입동7교 교량 건설 관련 민원제기 (류일호 010-6363-3322)

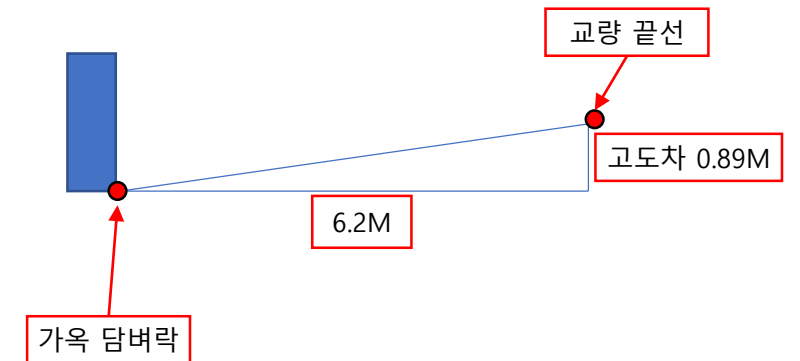
박스 친 부분 교량 레벨(78.89)에서 집까지 거리가 6.2미터인데 교량 높이가 너무 높아서 다양한 불편이 예상됨

1. 집 출입구 쪽 나오자마자 좌회전할때 바로 경사 슬로프 발생으로 차량 진출입 불편 발생
2. 강우시 경사 슬로프로 인해 교량으로 내리는 비가 집 마당으로 다량의 물이 유입됨

교량 건설전 교량 높이와 도로 높이가 수평이라 진출입 및 도로 통행, 강우시 집으로 빗물 유입 등 불편함이 없었음

교량 높이가 너무 높아서 집 진출입 및 강우시 빗물이 교량 슬로프를 따라 집 마당으로 유입 불가피함 이에 대한 대책 및 보완 마련 요청 공사로 인해 향후 마당 침수 등 불편 사항에 대한 처리를 약속하는 공사감독의 확인서 요청
